## 総合カタログ(2021.2 第4版)の誤記のお詫びと訂正

この度、弊社総合カタログ(2021.2 第4版)P8 掲載【LP182\*182-M-72-MH】の内容に関して、記載に誤りがございました。

#### ① P.8 製品図面

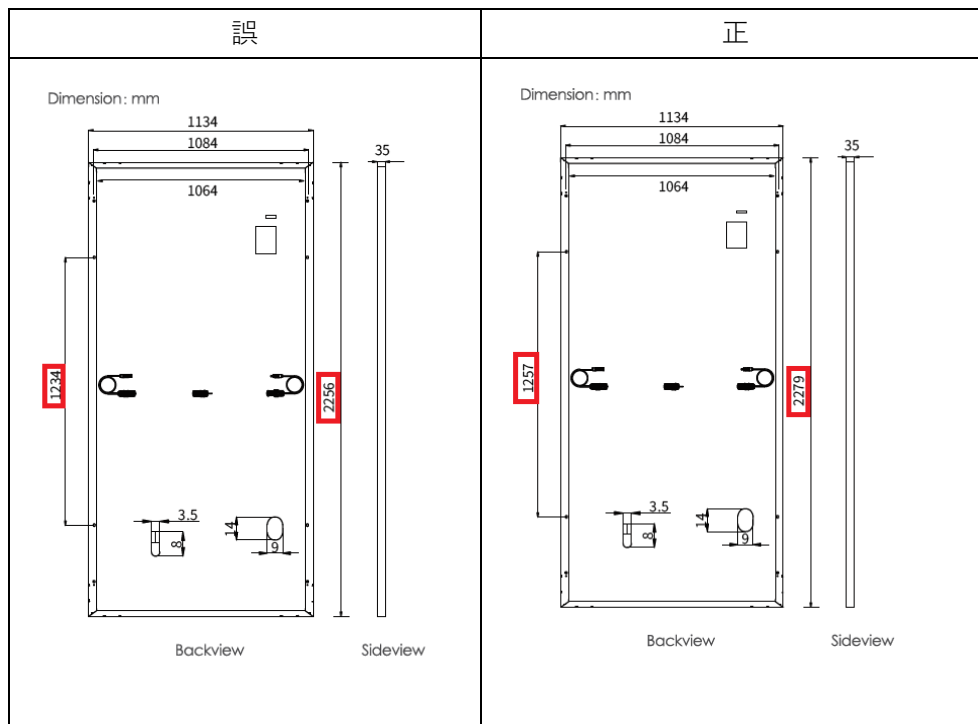
深くお詫び申し上げますと共に、以下の通り訂正させていただきます。

| 項目       | 誤              | 正              |
|----------|----------------|----------------|
| 質量       | 28.5kg         | 29kg           |
| モジュールの寸法 | 2256*1134*35mm | 2279*1134*35mm |
